VKM 23244

Technisches Mitteilung – Februar 2006

PSA 1,9 D (DW8-Motoren) und PSA 2,0 HDi 8V (DW10-Motoren)

VKM 23244 wird durch VKM 23246 ersetzt.

SKF kits - VKMA 03244 / 03247-Inhalt neu

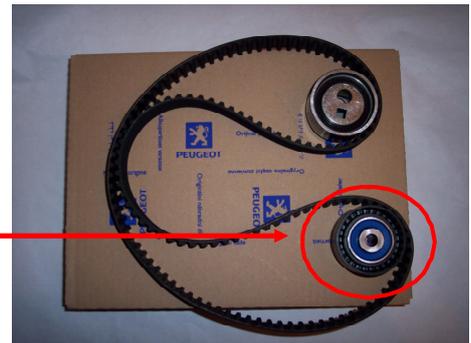
Die Ersetzung erfolgt aufgrund der Materialangleichung der Umlenkrolle.

PSA hat kürzlich den Inhalt der OES-Sets für die DW8- und DW10-Motoren abgeändert. Diesbezüglich wurde die Umlenkrolle von Metall auf Kunststoff geändert: Alte Umlenkrolle Metall - Neue Umlenkrolle Kunststoff.
